## CONCURSO DE PROYECTOS CON INTERVENCIÓN DE JURADO PARA LA CONTRATACIÓN DE LA REDACCIÓN DE LOS PROYECTOS Y DIRECCIÓN DE LAS OBRAS DE CONSTRUCCIÓN DEL CENTRO INTEGRAL DE TRANSPORTE EN LA AVENIDA DE ASTURIAS (ANTIGUO DEPÓSITO DE PLAZA DE CASTILLA).

## CONSULTAS DE CARÁCTER TÉCNICO

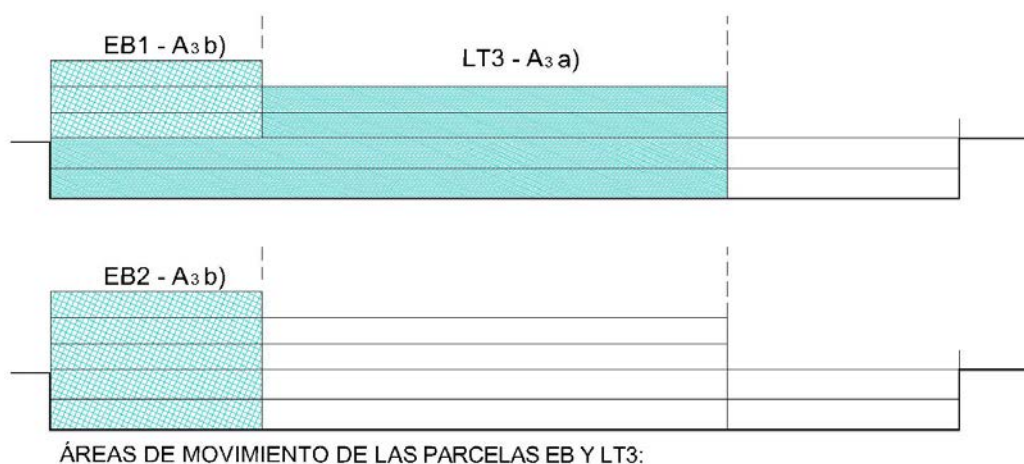
**20. En el LT3 (b), en el esquema del Plan de la parcela del ANEXO 1 especifica Bajo Rasante. ¿Quiere decir esto que el programa designado a este espacio en el Anexo 2 debe estar soterrado quedando encima del LT3 (b) una plaza?**

En el Anexo 1 se diferencia entre el **Programa del concurso** y las Zonas de Planeamiento para **el Plan Especial que se redactó en 2013** y el **Nuevo Plan Especial 2016 que se está redactando**.

**Programa del concurso:** define unas Áreas de movimiento, donde el A<sub>3</sub> se subdivide en A<sub>3a</sub>) y A<sub>3b</sub>), según se refiera a la parcela Logística del Transporte o a la parcela municipal. El programa a asignar en el concurso a estos dos

espacios, sobre y bajo rasante, corresponderá al Espacio Metro-EM, con la diferenciación de programa que contempla la pg. 11 del Anexo 2 del PPT según se trate de una u otra parcela.

**Planeamiento:** como se indica en la respuesta a la consulta técnica nº 16, el contenido del cuadro de "POLILÍNEAS CON SUPERFICIES ACORDES CON EL CUADRO URBANÍSTICO" del Anexo 1 corresponde al Nuevo Plan Especial 2016 que se está redactando.

La Zona LT3 prevista en el Nuevo Plan Especial 2016 comprende un espacio sobre rasante y un espacio bajo rasante, que no coinciden en huella, sino que el espacio bajo rasante es mayor que el sobre rasante; esto se debe a la configuración del Complejo Inmobiliario con la subparcela municipal EB1, donde el espacio sobre rasante de la huella EB1 pertenece al Ayuntamiento y el espacio bajo rasante pertenece a la parcela LT3, de Metro. El esquema del Anexo 2 del PPT no está actualizado.
